Tweede Kamer der Staten-Generaal

Toelichting Review functionele ingrepen
Herzien VO 17 mei 2019

Dit document betreft een toelichting op de Review van het Herzien VO van 17 mei 2019. De beoordeling is het resultaat van een hechte samenwerking tussen De Tweede Kamer, Het Rijksvastgoedbedrijf en Pi de Bruijn.

Ingreep: Verwijderen toiletblokken ten behoeve van open vide tussen N en H

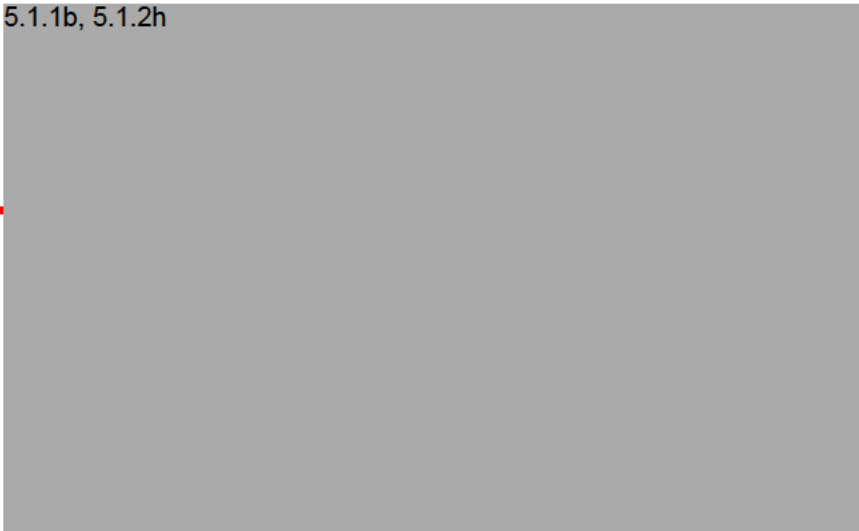
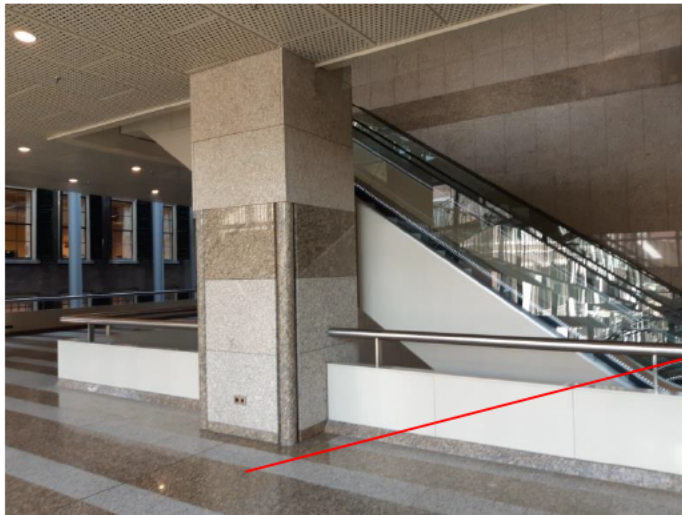
Op de eerste en tweede verdieping de toiletblokken op deze locatie handhaven in relatie tot gebruik Plenaire zaal (o.a de publieke tribune). Wel kan de vorm geoptimaliseerd worden, waardoor ze een meer logische uitbouw vormen van gebouwdeel Hotel.
